Odpowiedzi na zapytania wykonawcy dotyczące treści SWZ

Dotyczy: „Modernizacja istniejących przestrzeni publicznych w miejscowości Sicienko, Strzelewo, Kruszyn, Wojnowo”

Nr postępowania: 271.24.2024

Rys. 1. Kosz wskazany do pionizacji.

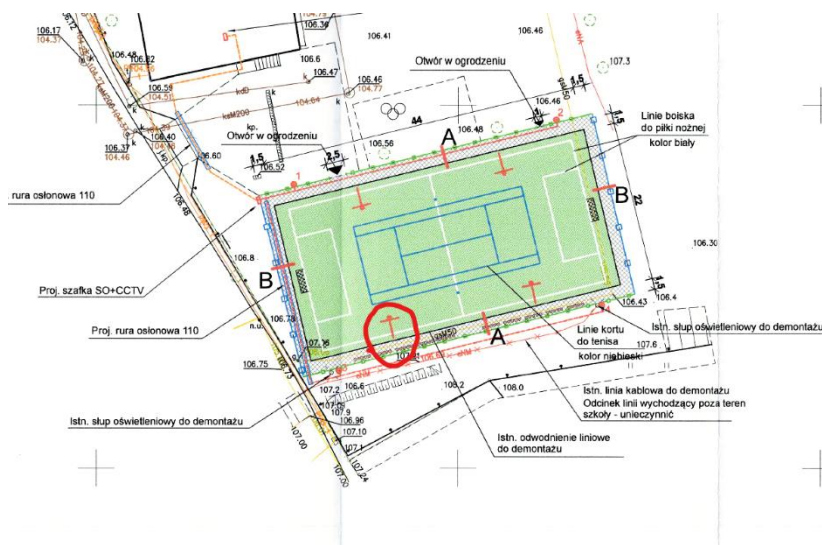
13. Czy Zamawiający potwierdza, że pionizacja pochylonego kosza do koszykówki należy do obowiązków Wykonawcy? Bardzo proszę o wskazanie lokalizacji kosza na PZT oraz o potwierdzenie, że kosz nadaje się do dalszego użytku i Wykonawca nie będzie odpowiedzialny z tytułu gwarancji lub rękojmi w tym zakresie.

ODP. Do obowiązków Wykonawcy należy pionizacja kosza zaznaczonego okręgiem w kolorze czerwonym na rysunku poniżej. Przedmiotowy kosz nadaje się do dalszego użytkowania. Wykonawca będzie odpowiedzialny jedynie za ewentualne przechylenia kosza jeśli wystąpią w okresie gwarancyjnym.
